<div><div><div>Ministério da Saúde</div><div>FIOCRUZ</div><div>Fundação Oswaldo Cruz</div></div><div><div>DIRAC</div><div>Infraestrutura em ação</div></div></div>	NOME DO PRÉDIO / ÁREA FIOTEC FIOCRUZ CAMPUS MARÉ		
OBJETIVO REFORMA		CAMPUS MARÉ-RJ	
Nº PRÉDIO ---		SETOR EDIFICAÇÃO	
Nº DA META ---		O.E. / O.R. -----	
TIPO DE PROJETO / SUBTIPO DE PROJETO URBANISMO/ PASSEIOS		Nº PRANCHAS EX-URB-MURO-SEG-01AO16-R02.DWG	
TÍTULO DA PRANCHA PASSEIOS CORTES 1/2		FASE PROJETO EXECUTIVO	
COORDENADOR DA META -		RESPONSÁVEL TÉCNICO JOSÉ EDUARDO V. ZÚNIGA	
EQUIPE J. E. V. ZUNIGA; MARCELA G.; MONICA NUNES, RAFAEL LOQUES, ROGÉRIO GUIMARÃES		CREA/CAU 84105210-8D	
		DATA 02/05/2024	
		ESCALA 1:50	
		ART/RRT --

URB-14

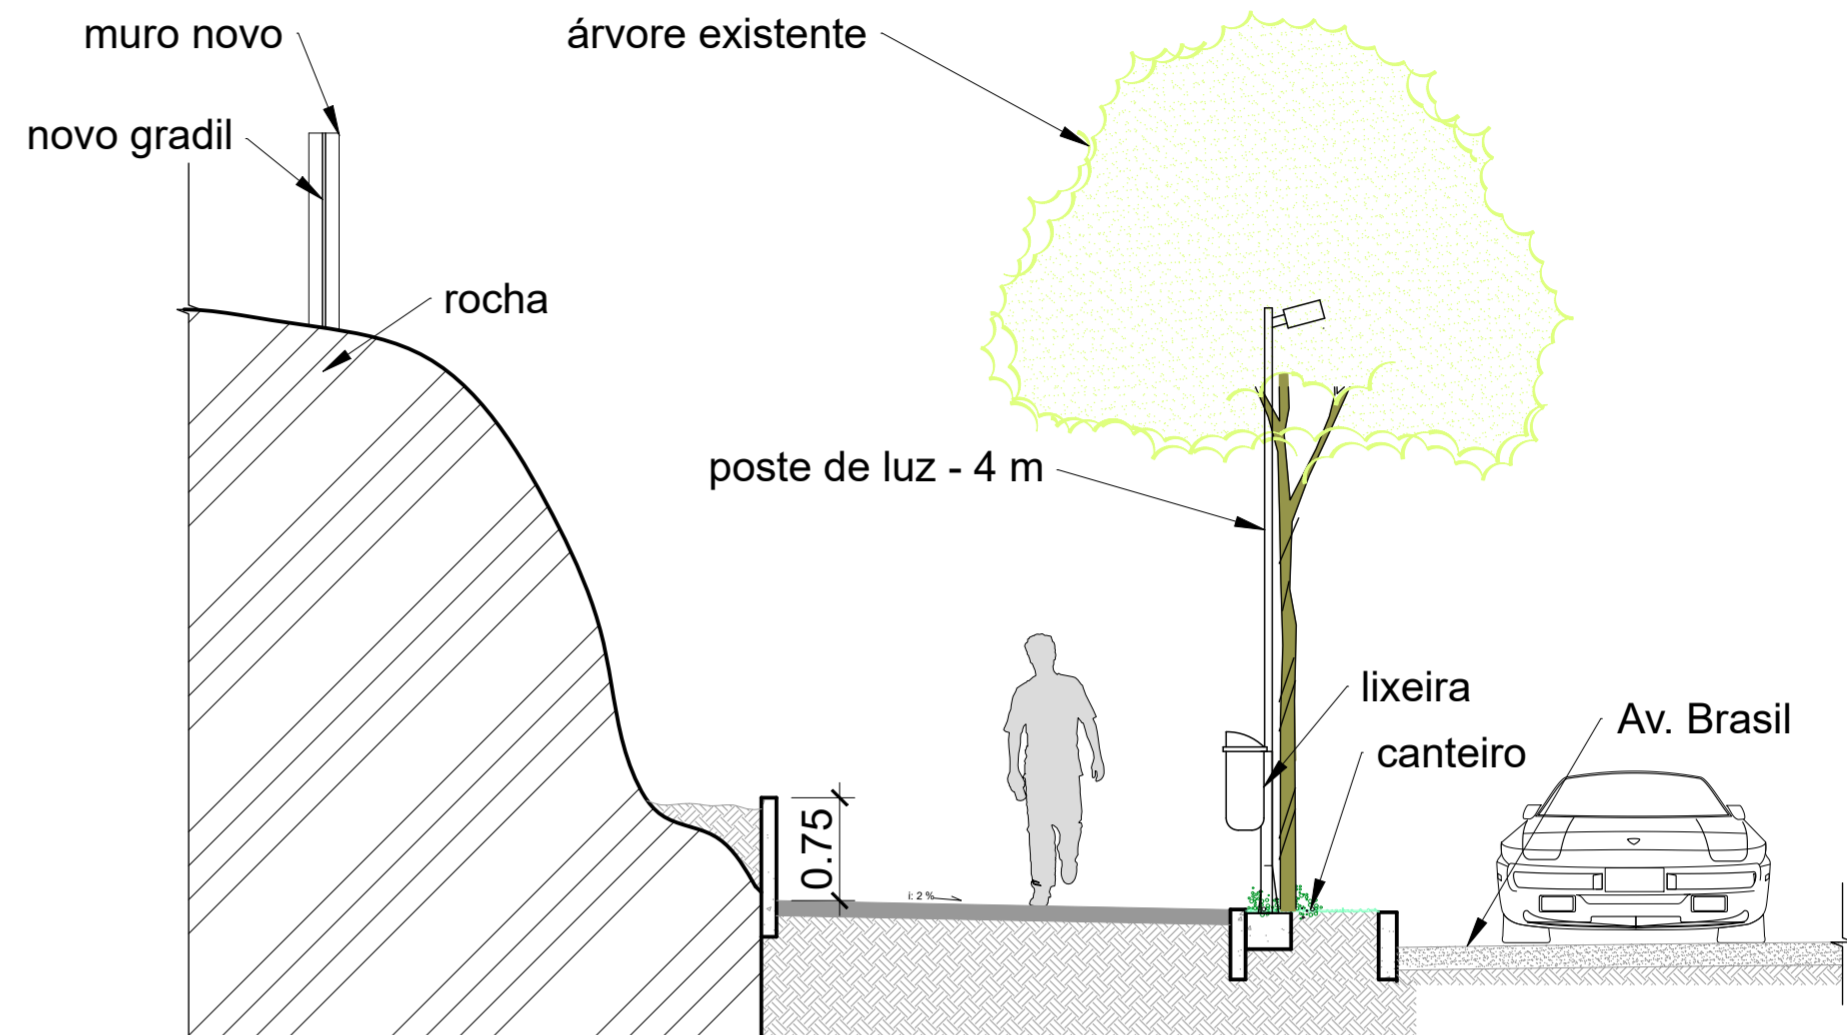
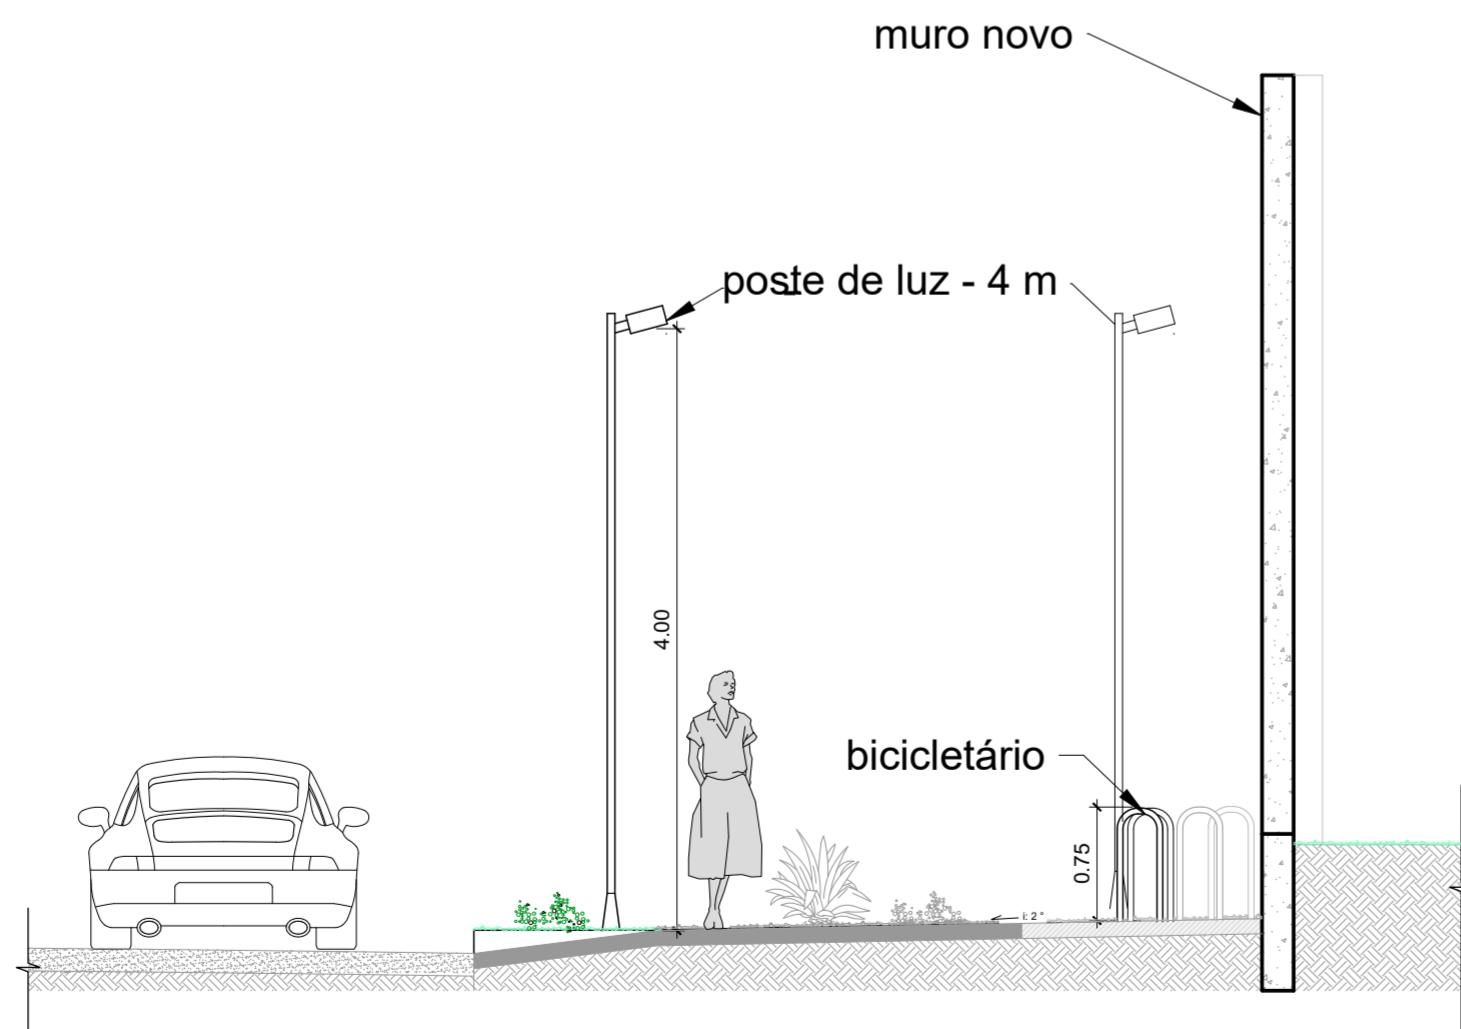
C	ALTERAÇÕES NO NÍVEL DA GUIA DE CONCRETO DOS CANTEIROS E RAMPA DE ACESSIBILIDADE	MONICA	FEV/2024
B	TRECHOS BP1, BP2 E BP6a FORAM SUBSTITUÍDOS POR PRÉ MOLDADO DE CONCRETO	MARCELA	DEZ/2023
A	LANÇAMENTO DE PROJETO EXECUTIVO	MARCELA	SET/2023

C	ALTERAÇÃO NÍVEL E RAMPA DE ACESSIBILIDADE	J. E. V. ZÚNIGA	J. E. V. ZÚNIGA	08/02/2024
EMIS.	DESCRIÇÃO	REVISADO POR	RESP. TÉCNICO	DATA
